**REF.:** Aprueba respuestas a consultas y observaciones a Bases de Licitación de Suministro 2017/01.

**RESOLUCION EXENTA N° 433**

**RESPUESTAS A CONSULTAS Y ACLARACIONES  
PROCESO "LICITACIÓN DE SUMINISTRO 2017/01"**

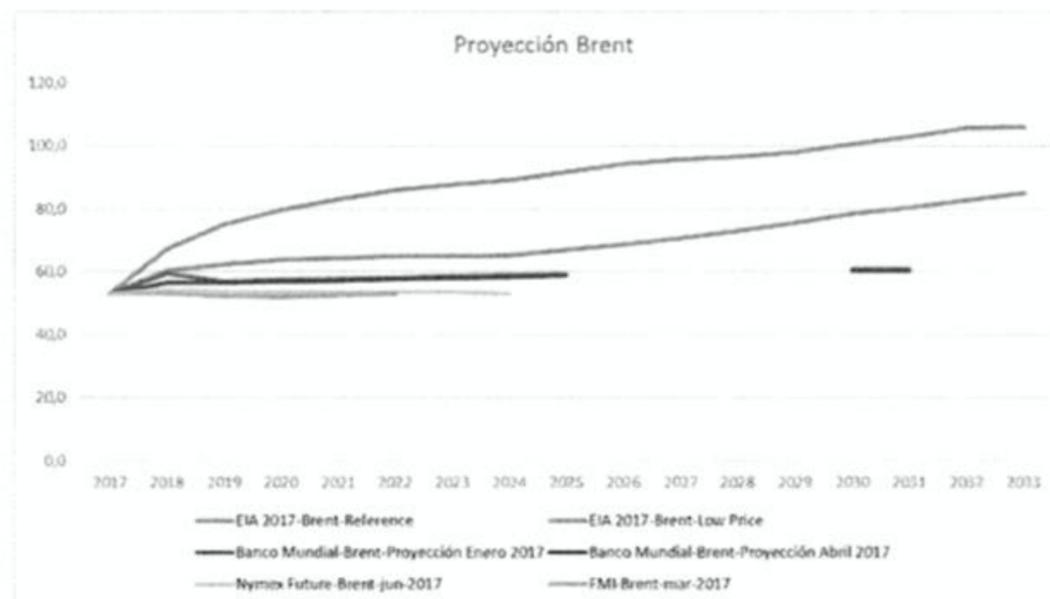
Al reducir el número de años se aumenta el número de proyecciones disponibles, de manera de utilizar una serie que se ajuste más a la realidad que proyectan los diferentes agentes del mercado y organismos internacionales. En particular, para esta licitación los valores que proyecta el EIA presentan claras desviaciones respecto de la tendencia de todos los demás agentes de mercado (Ver preguntas siguientes).

Se accede parcialmente a lo solicitado. Se adecuarán las Bases en el sentido de establecer que se considerará un período de 5 años desde el Inicio de Suministro para la proyección de los índices de combustibles.

**Consulta N°143** (Cap. 2, Numeral 9.2.4.1.1.1)

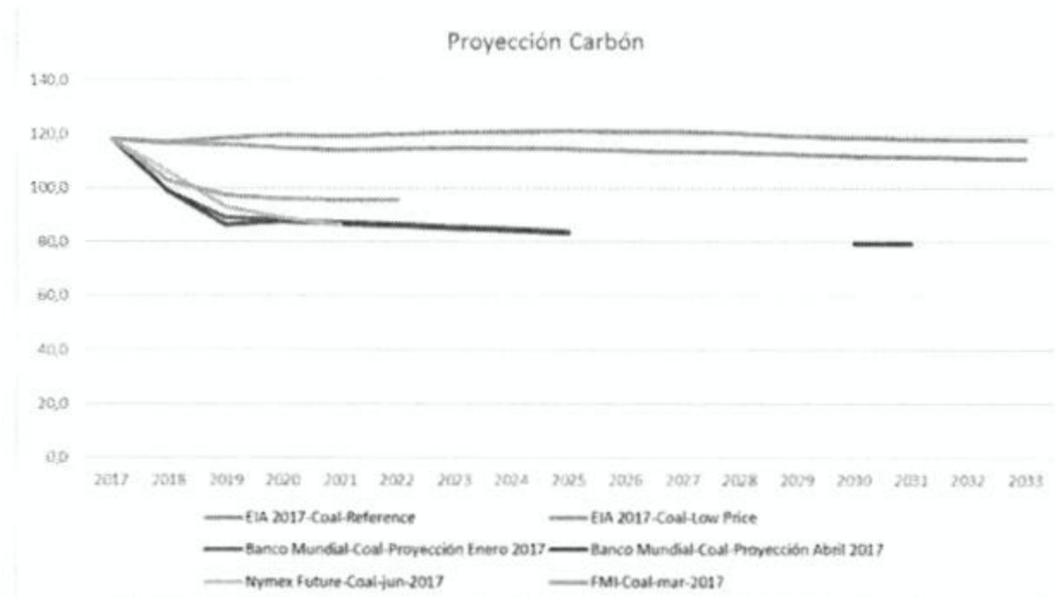
Se observa claramente que la proyección del EIA 2017 escenario Reference está fuera de rango respecto a las otras series. Por lo anterior, se solicita modificar dicha serie por la del Banco Mundial o la del escenario Low Price u otra representativa. Lo anterior a efectos de no evaluar de manera incorrecta las ofertas que contengan el índice Brent.

No se accede a lo solicitado.

**Consulta N°144** (Cap. 2, Numeral 9.2.4.1.1.1)

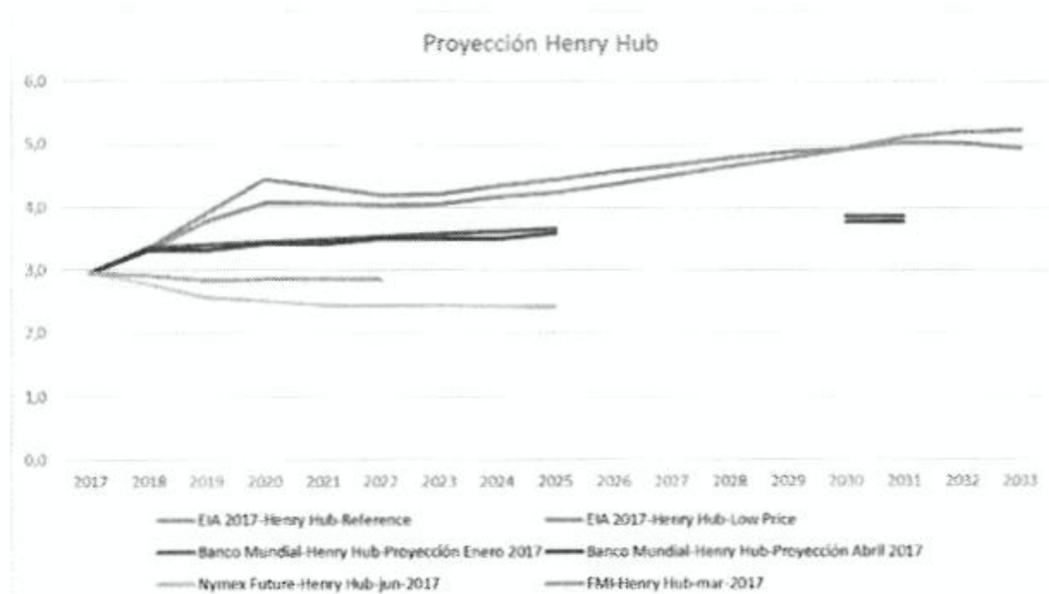
Se observa claramente que la proyección del EIA 2017 escenario Reference está fuera de rango respecto a las otras series. Por lo anterior, se solicita modificar dicha serie por la del Banco Mundial u otra representativa. Lo anterior a efectos de no evaluar de manera incorrecta las ofertas que contengan el índice Carbón.

No se accede a lo solicitado.
